# HARTING Product Info

## MICA-R4 内部ボード変更とイメージ更新のご案内

作成日： 2024/4/23  
作成： プロダクトマーケティング  
文書番号 PM-S-275

- ・電解コンデンサとnanoSIM位置変更

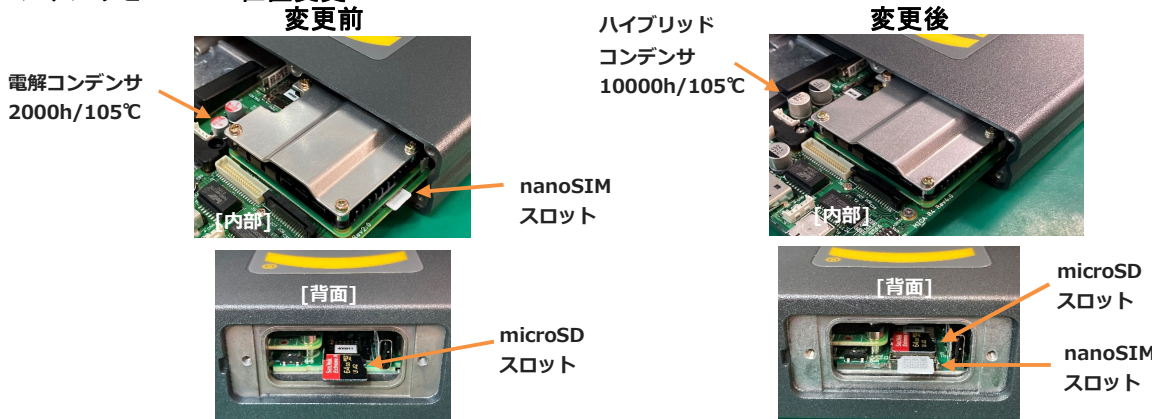
- ・電解コンデンサの変更 : コンデンサ性能の強化
- ・nanoSIM位置の変更 : SIMカード入れ替えの利便性向上
- ・デフォルトイメージバージョンを更新

変更された仕様により機能等の変更はありません。ただし、コンデンサ性能により寿命が理論的に5倍に向上されま  
されます。イメージバージョン更新によりカーネルバージョンが上がります。
